**AVIS RELATIF À LA PROTECTION
CONTRE LES EVENTUELS EFFETS NOCIFS ET NUISANCES
PROVOQUÉS PAR LES RAYONNEMENTS NON IONISANTS
GÉNÉRÉS PAR DES ANTENNES ÉMETTRICES STATIONNAIRES**

Commune : VIROINVAL - Exploitant : PROXIMUS

Référence exploitant : 60OLL_00

Rapport n° 871 / 2025

Figure 1 : Vue en plan des lieux de séjour et des points de contrôle

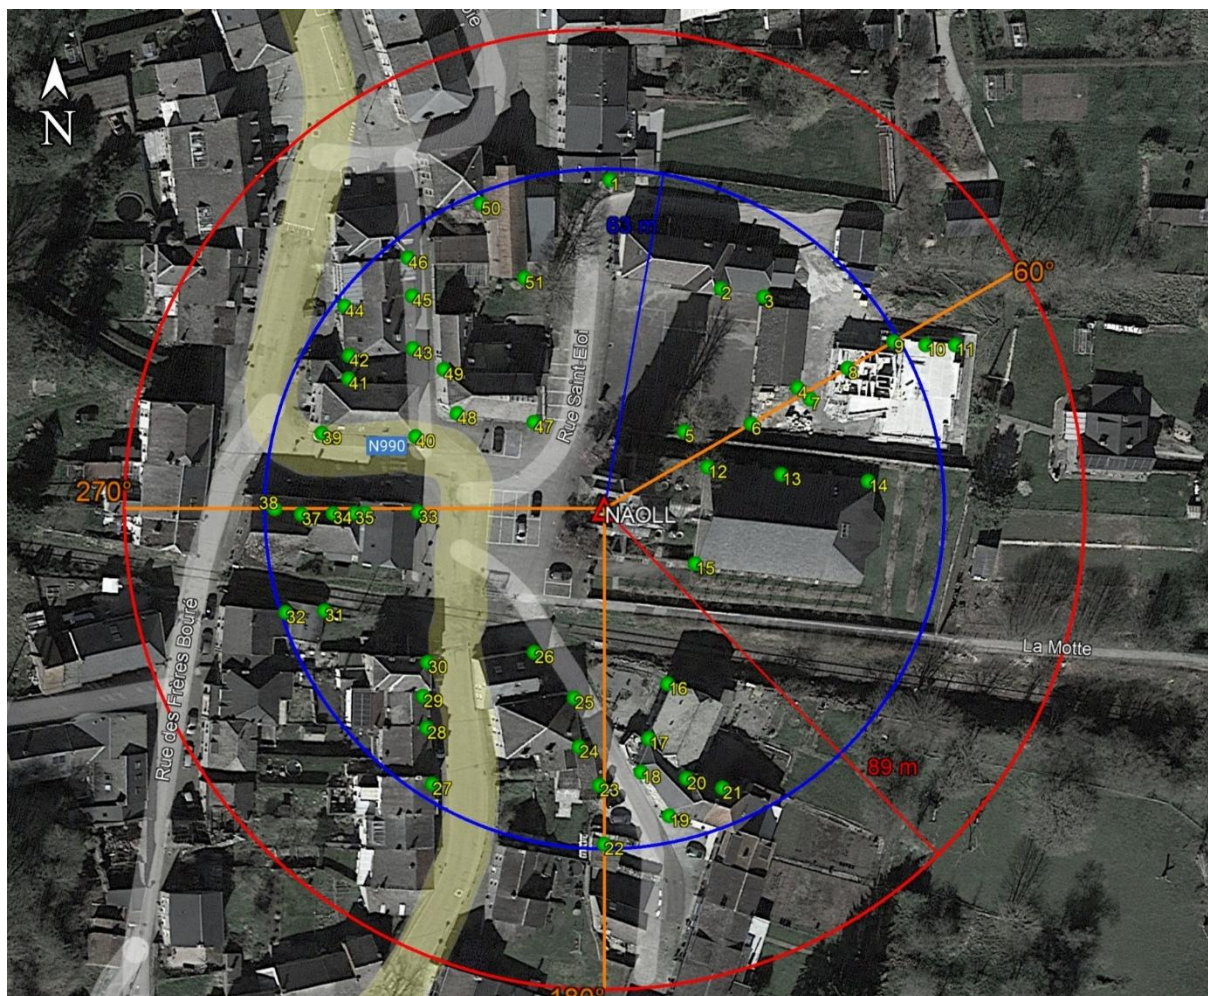
N° point de contrôle	LS	Atténuation (dB)	Indice d'exposition relatif à la limite par installation IE_i
19	LS18	3,0	0,115
21	LS21	3,0	0,080
27	LS27	3,0	0,076
32	LS32	3,0	0,073
20	LS20	3,0	0,061
11	LS8	3,0	0,058
18	LS18	3,0	0,055
7	LS5	0,0	0,048
8	LS8	3,0	0,045
22	LS22	3,0	0,042
17	LS16	3,0	0,041
24	LS24	3,0	0,041
38	LS37	3,0	0,039
10	LS8	3,0	0,039
34	LS33	3,0	0,039
25	LS24	3,0	0,039
39	LS39	3,0	0,038
6	LS5	0,0	0,037
23	LS23	3,0	0,035
33	LS33	3,0	0,035
35	LS35	3,0	0,032
16	LS16	3,0	0,031
36	LS35	3,0	0,031
28	LS28	3,0	0,030
37	LS37	3,0	0,028
9	LS8	3,0	0,028
26	LS26	3,0	0,027
44	LS44	3,0	0,027
40	LS39	3,0	0,026
30	LS30	3,0	0,025
3	LS2	3,0	0,025
4	LS2	3,0	0,025
31	LS31	3,0	0,024
5	LS5	0,0	0,022
29	LS29	3,0	0,022

En ce qui concerne les antennes de l'installation mentionnées dans le tableau 1, la distance maximale à laquelle la limite pourrait être atteinte, à l'extérieur, est égale à 88,3 m. S'il n'y a pas de LS à une distance inférieure, les antennes respectent forcément la limite d'immission.

Dans le cas des LS situés à l'intérieur des bâtiments, une atténuation d'obstacle est prise en compte et il en résulte que la distance maximale à laquelle la limite pourrait être atteinte se réduit à 63,3 m.

Les résultats de l'évaluation décrite au paragraphe 4 indiquent que les antennes émettrices stationnaires de l'installation faisant l'objet du présent avis ne produisent pas, dans un lieu de séjour, un rayonnement électromagnétique maximum supérieur aux limites fixées à l'article 4 du décret.

En conclusion, les antennes émettrices stationnaires faisant partie de l'installation référencée dans le paragraphe 2 et dont les caractéristiques techniques sont résumées dans le tableau 1 **respectent les limites d'immission** fixées à l'article 4 du décret du 8 décembre 2022 (M.B. du 16.12.2022) modifiant le décret du 3 avril 2009 relatif à la protection contre les éventuels effets nocifs et nuisances provoqués par les rayonnements non ionisants générés par des antennes émettrices stationnaires.

Figure 2 : Vue en plan des installations d'antennes dans un rayon de 300 mètres autour de l'installation faisant l'objet de la demande d'avis

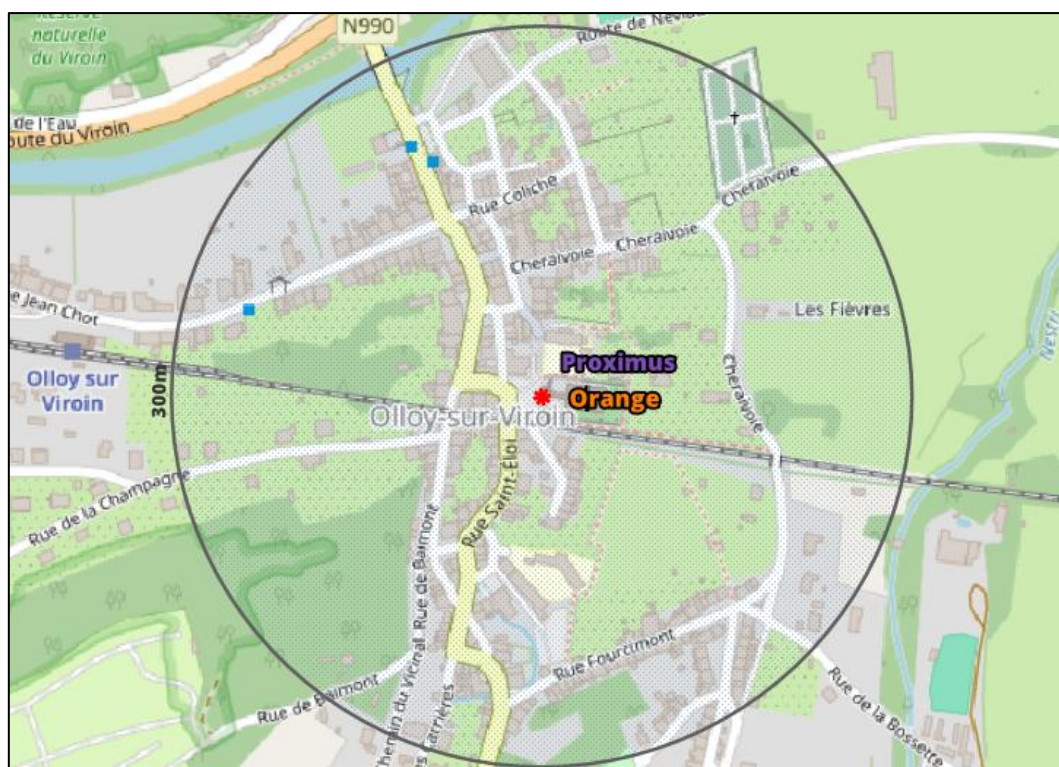
- a) il y a au plus 4 installations d'antennes émettrices stationnaires présentes dans la zone d'évaluation de 300 mètres de rayon représentée dans la figure 2, y inclus l'installation référencée dans le paragraphe 2 : la limite cumulative définie à l'article 4, §2 du décret est nécessairement respectée dans les lieux de séjour à l'intérieur de la zone d'évaluation de 300 mètres de rayon ;

- b) il y a exactement 5 installations d'antennes émettrices stationnaires présentes dans la zone d'évaluation de 300 mètres de rayon représentée dans la figure 2, y inclus l'installation référencée dans le paragraphe 2 et il existe, pour 3 ou 4 de ces installations, un avis attestant le respect de la limite abrogée de 3 V/m : la limite cumulative définie à l'article 4, §2 du décret est nécessairement respectée dans les lieux de séjour à l'intérieur de la zone d'évaluation de 300 mètres de rayon ;

- c) dans tous les autres cas, il a été vérifié que la limite cumulative définie à l'article 4, §2 du décret n'est pas dépassée dans les lieux de séjour sur base du nombre d'installations localisées dans la zone d'évaluation de 300 mètres de rayon représentée dans la figure 2, de leur localisation ainsi que des données inscrites dans la figure 1 et au paragraphe 4 du présent avis et dans les avis attestant le respect de la limite par installation ou de la limite abrogée de 3 V/m relatifs aux autres installations reprises dans la figure 2.

Compte tenu des considérations ci-dessus, il apparaît que l'intensité du rayonnement électromagnétique généré, dans les lieux de séjour situés dans un rayon de 300 mètres autour de l'installation référencée dans le paragraphe 2, par l'ensemble des antennes émettrices stationnaires de l'ensemble des exploitants du même site d'antennes émettrices stationnaires respecte la limite fixée à l'article 4, § 2 du décret.
